JR姫路駅北駅前広場整備に関する提言

2009年7月

JR姫路駅北駅前広場整備 公開専門家ワークショップ
専門家グループ

[安全な移動経路]

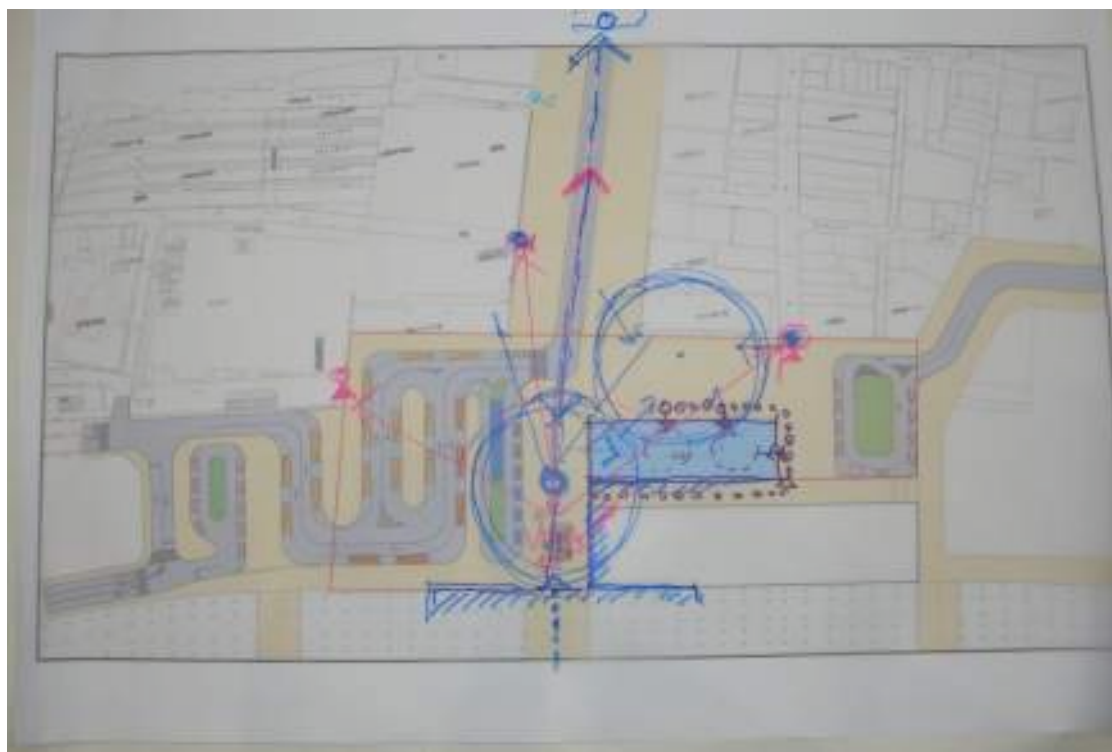
- 9 JR姫路駅から、誰もが安全に、地下街への移動、山陽電鉄やバスへの乗換えができることが重要である。JR姫路駅の構内から連続性を持たせ、徹底的にバリアフリーの整備を進める必要がある。

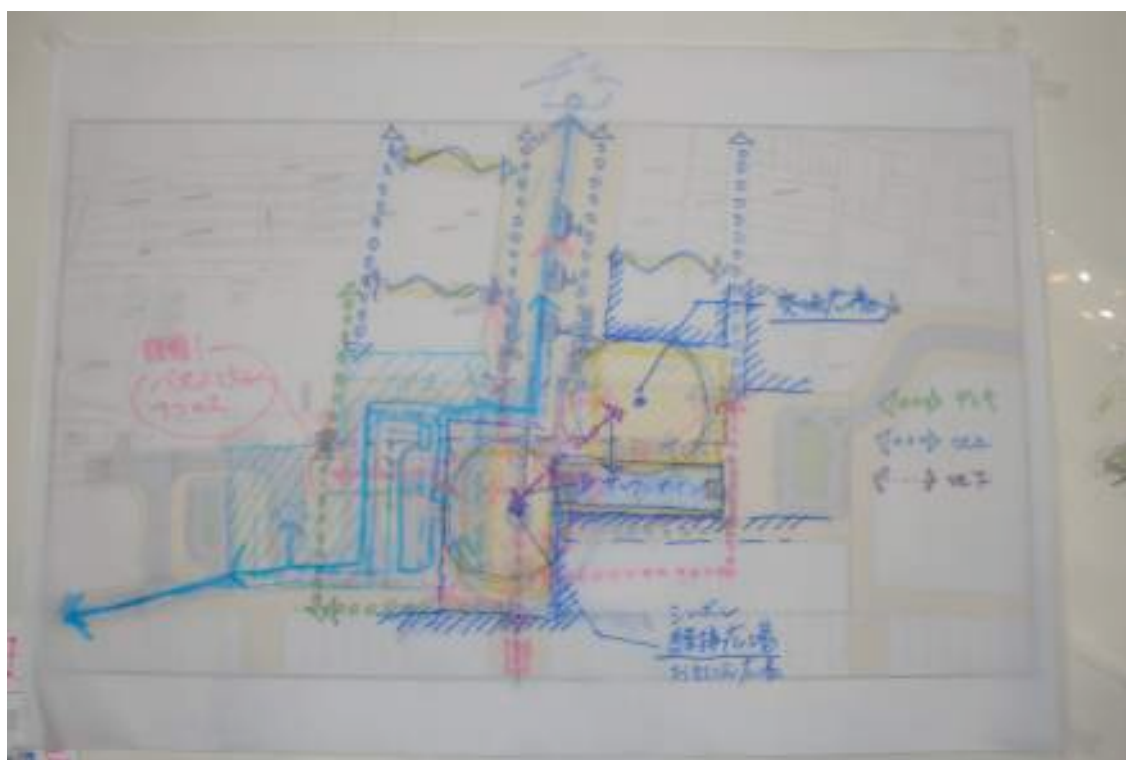
広場からの視認性の確保： 姫路駅中央コンコース前の広場から、各商店街の入り口などが容易に視認できることが重要である

広場の役割分担： 姫路城と対峙する中央広場、賑わいを演出する交流広場、くつろげるサンクンガーデンなど、まとまった大きさの公共スペースが各々明確な性格を持ち、役割分担することが好ましい。バスのロータリーは、大手前通りの降車や南口の利用も含めて検討し、出来るだけ経路の短いシンプルな形態とし、中央のおもてなし広場の広さを確保することが重要である。
